Zápis ze schůzky Komise pro rozvoj obce ze dne 23.1.2024

Na základě podnětu jednoho ze členů Komise pro rozvoj obce byla svolána schůzka nad podklady poskytnutými obci, které se týkají projektu a budou realizace „Modernizace trati Brno – Přerov, 2. stavba Blažovice – Vyškov“.

1) Zachovat průjezdnost z ulice Podnádražím.

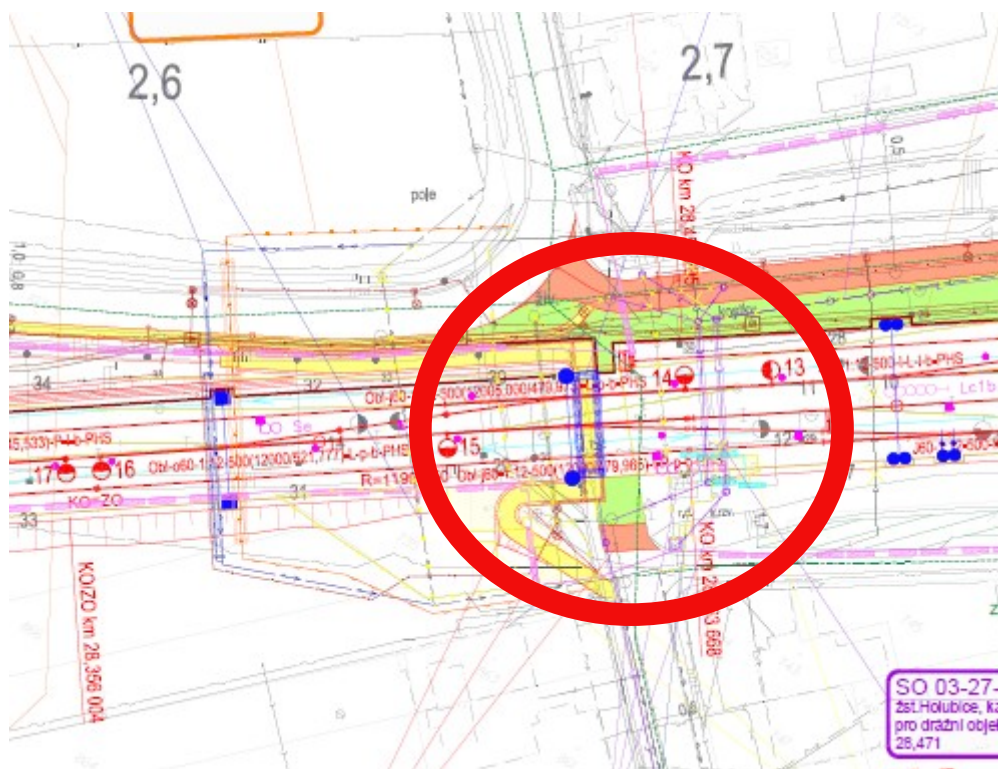
Průjezd postačí pouze pro OA, případně menší obecní techniku, kterou využívá obec při údržbě obce po celý rok. V ideálním případě zachovat obousměrný průjezd. Lze akceptovat i jednosměrný.

V případě, že se průjezd nepodaří zachovat, je nutné zohlednit dopravní zatížení křižovatky u „Anvete/Křenovická“, která bude po uzavření ulice podnádražím ještě více přetížená. Jedná se o velice nepřehlednou křižovatku, která je již v dnešní době, kdy při jakýchkoliv komplikacích na dálnici projedou přes obec desítky aut navíc, místem komplikovaným.

Dalším důvodem proti „zaslepení“ ulice Podnádražím pro osobní automobily, je následná zvýšené dopravní zatížení na ostatních obecních komunikacích.

2) Osvětlené přechody u mostů v Curdíku.

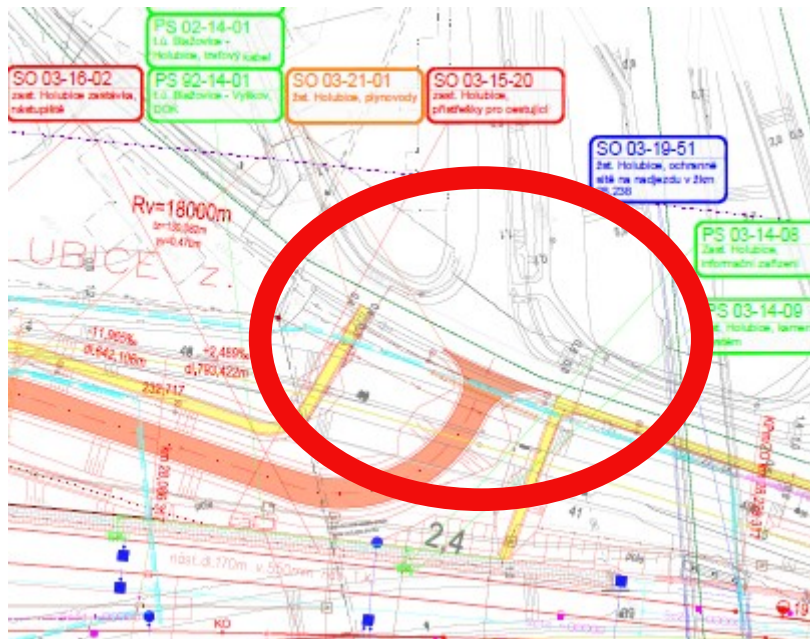
U nově plánovaného uspořádání mimoúrovňového křížení silnice č. 4161 a tří železničních tratí s doplněním objízdne komunikace kolem areálu firma Audy, budou nově celkem 3 mostní konstrukce, nové chodníky a nová křižovatka silnice č. 4161 s objízdnou trasou.

Na tomto uzlu je nutné vybudovat v rámci stavby minimálně 3 osvětlené přechody tak, aby mohli občané a cestující, kteří budou využívat vlakovou dopravu bezpečně přejít přes silnici č. 4161. Z předložené PD není přítomnost přechodů zřejmá.

4) Zajistit průjezd zemědělské techniky na pozemky „mezi“ tratěmi.

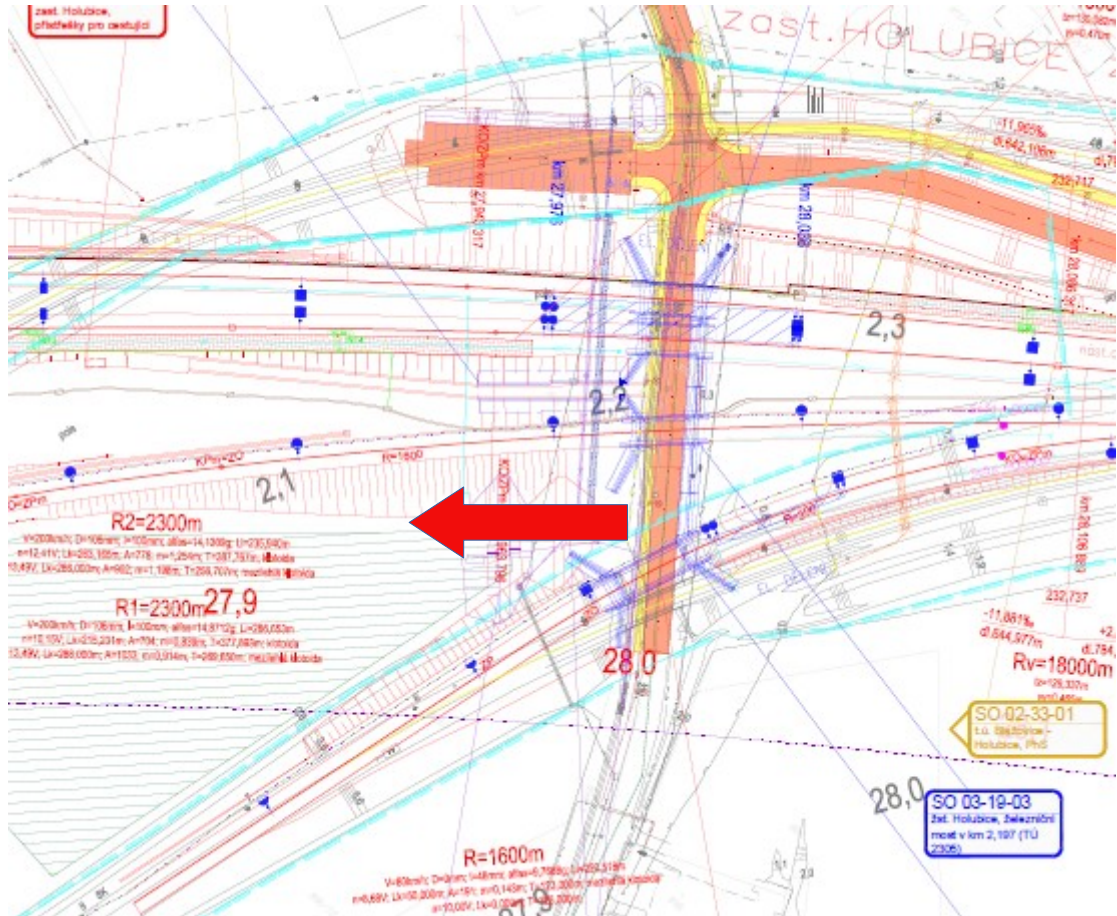
V Curdíku, po realizaci všech prací zanikne přístup na soukromé zemědělské pozemky, který je dnes mezi stávajícími mosty. Po plánovaných úpravách je v PD zakreslený val a za ním zřejmě deponie zeminy. Do uvedené lokality neexistuje žádný jiný přístup, který by nevedl přes další soukromé pozemky.

5) Způsob řešení hluku u kostela, pietní zóna

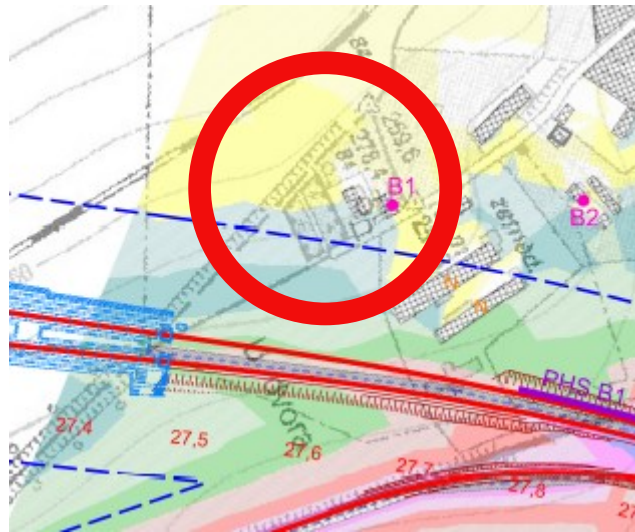
Jak je řešena ochrana proti hluku v lokalitě u kostela a hřbitova? V dané lokalitě je pietní plocha okolo veřejného pohřebiště a zvýšení hlukové zátěže není žádoucí. Lokalita se nachází přímo u vyústění tunelu Blažovice – Holubice (cca 27,6km trati).

7) Potvrzení zrušení kostek u nádražím

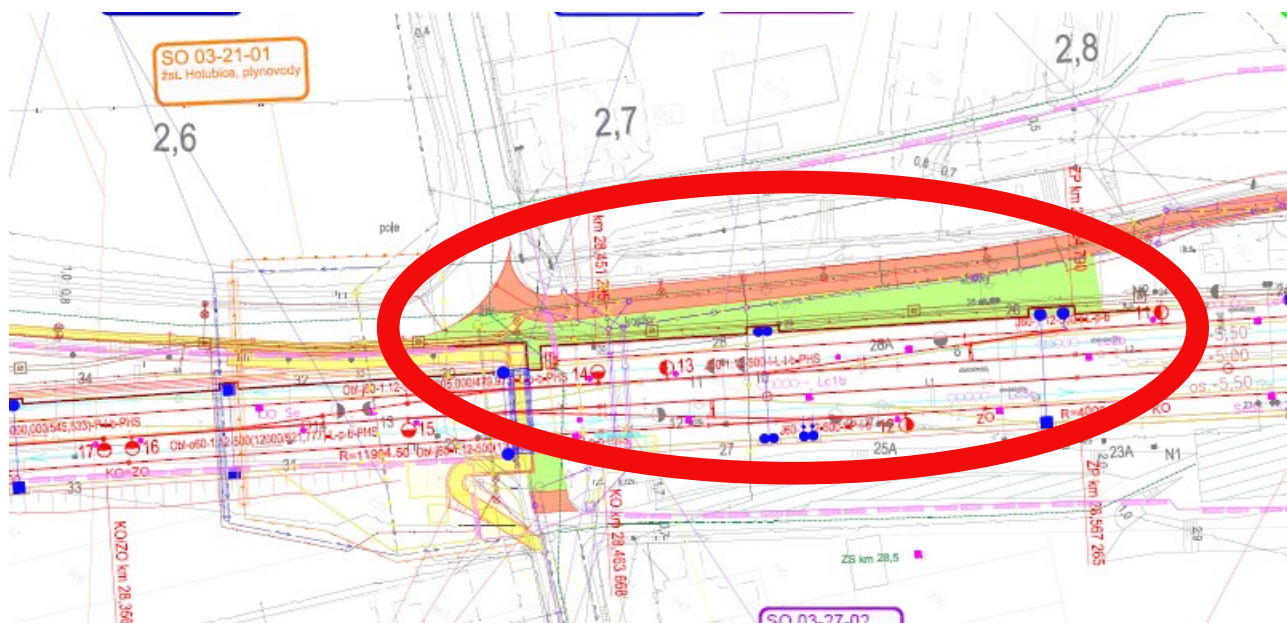
U stávajícího nádraží je dnes odstavná plocha, kde parkují řidiči kamionů. Hlukem a nepořádkem, který po sobě zanechávají obtěžují okolí této plochy a obyvatele obce. Žádáme o zrušení této odstavné plochy a převedení do zelených ploch. V předložené PD je plocha uvedena jako „zeleň“ ale s textem „kostky“.

9) Staveništní trasy přes obec

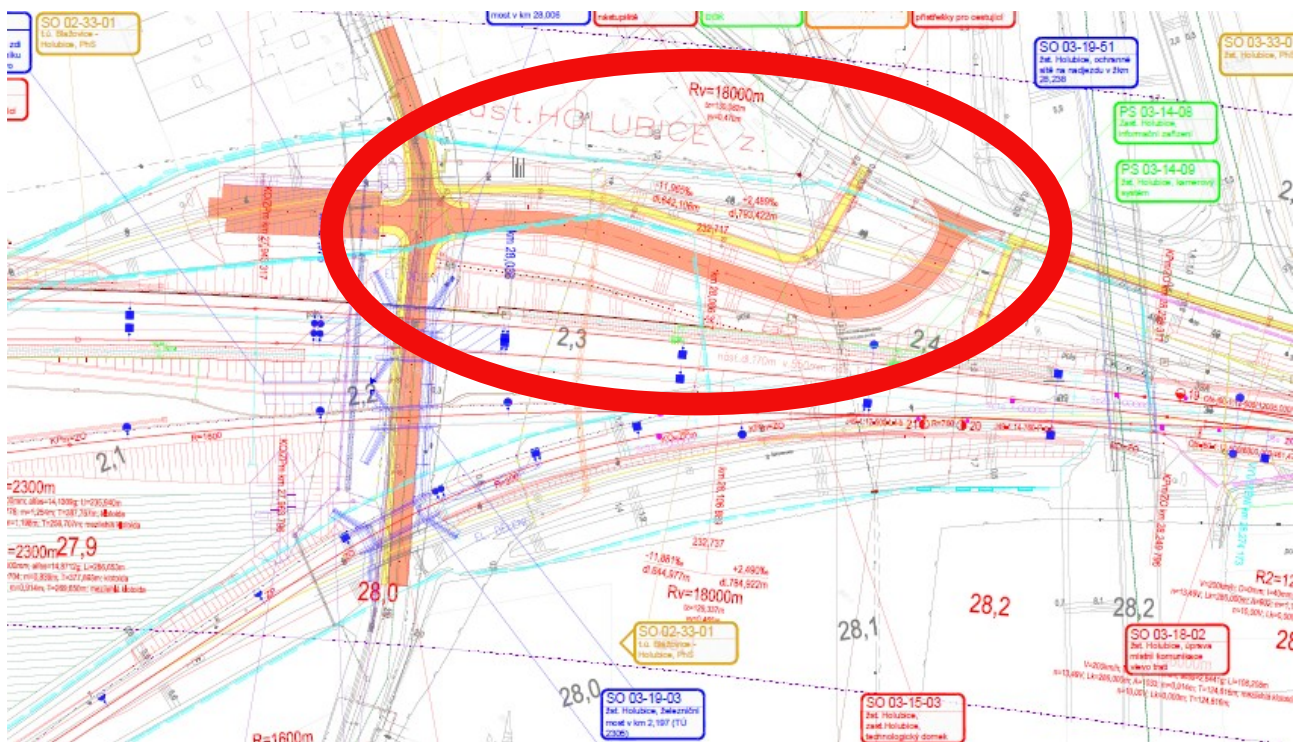
Při náhledu na staveništní dopravu a plánované trasy pro převoz zeminy vytěžené při realizaci stavby jsou využívány téměř všechny klíčové komunikace v obci a to i ty, které svojí konstrukcí a šířkou plánovaný provoz nemohou snášet.

Průjezd vozidel kolem antukového hřiště (silnice č. 4163) – tato komunikace svojí šířkou, polohou na hlavě svahu bez opěrné zdi a dnešní intenzitou dopravy nad hřištěm neumožňuje další zvýšení dopravního zatížení staveništní dopravou.

Komunikace kolem školy (silnice č. 4161) má omezení průjezdu pro vozidla do 6t, mimo autobusy. Mimo to, není na silnici kolem školy žádný přechod, kde by děti mohly bezpečně přejít přes silnici při plánovaném zvýšení intenzity dopravy staveništní dopravou.

Požadujeme aby odvoz zeminy byl plánovaný po nově plánované objízdné komunikaci kolem areálu společnosti Audy tak, aby se staveništní doprava v maximální možné míře vyhnula obydleným částem obce a nedocházelo k nadměrnému přetěžování komunikací v obci.
